**Паспорт доступности
объекта социальной инфраструктуры (ОСИ)
№ 2**

- 1.1. Наименование (вид) объекта: Муниципальное бюджетное дошкольное образовательное учреждение детский сад №31 «Медвежонок»;
- 1.2. Адрес объекта: 628615, Российская Федерация, Тюменская область, Ханты-Мансийский автономный округ – Югра, г. Нижневартовск, ул. Нефтяников, д.74 б;

Акт обследования
объекта социальной инфраструктуры к паспорту доступности ОСИ

Фото 46

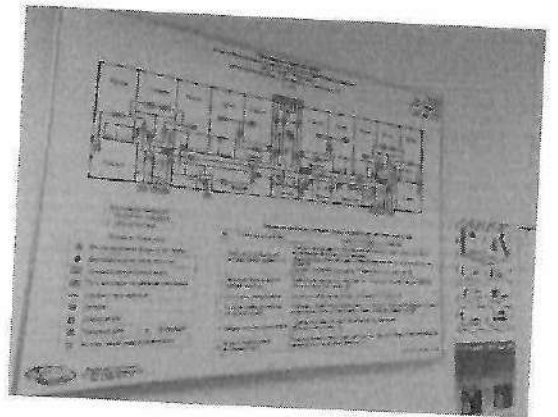
Наименование структурно-функциональной зоны	Состояние доступности* (к пункту 3.4 Акта обследования ОСИ)	Приложение		Рекомендации по адаптации (вид работы)** к пункту 4.1 Акта обследования ОСИ
		№ на плане	№ фото	
Системы информации на объекте	ДУ	---	46, 47	Текущий ремонт;

Фото 44

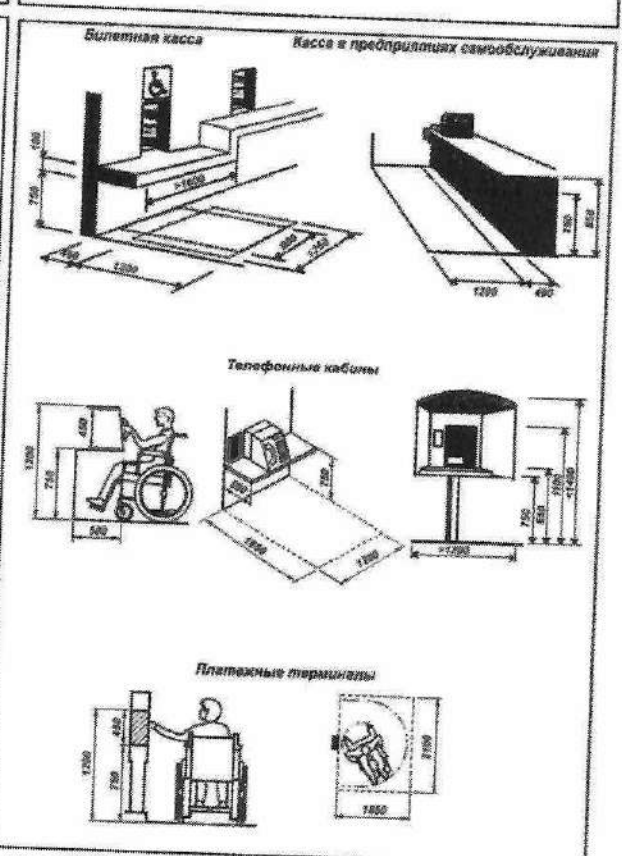
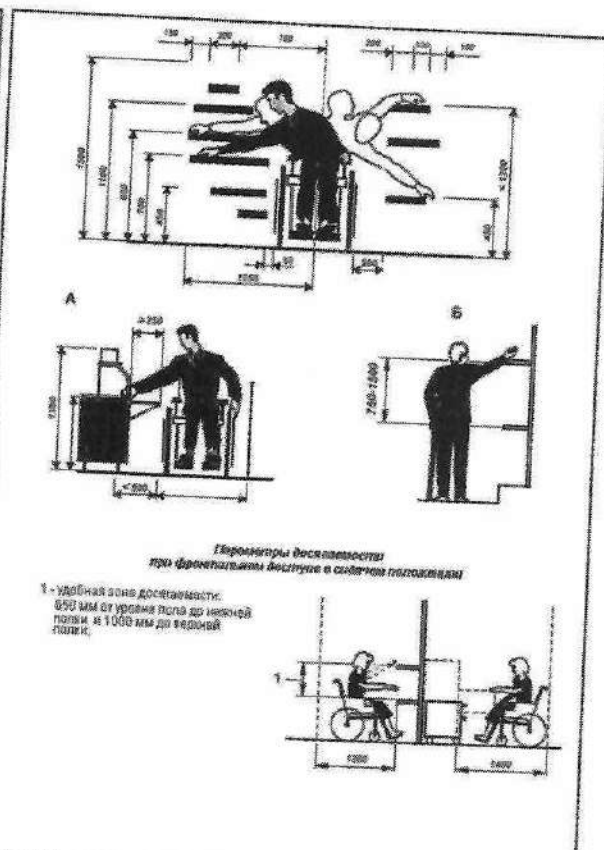
5.1	Туалетная комната	Есть	---	44, 45	<p>В туалетах не соответствуют условия для индивидуального (самостоятельного) обслуживания. Для обеспечения эксплуатации туалета для проживающих предусмотреть оснащение согласно требований СП 59.13330.2020;</p>	С, Г, У	<p>- Компенсируется наличием алгоритма оказания ситуационной помощи на объекте;</p> <p>- Обеспечить, в специализированной кабине уборной, наличие кнопки вызова помощника (в составе системы вызова помощника) с расположением в зоне унитаза на высоте 0,8 м. от уровня пола, с установкой, в кабине санузла, в зоне прямой досягаемости. Кнопки системы вызова помощника должны быть выполнены из материалов, обеспечивающих влагозащищенность, в антивандальном корпусе, снабжены шнурком и светов - звуковым извещателем, расположенным с наружи кабины, с четко определяемой зоной нажатия в диаметре не менее 60 мм.</p>	ТР
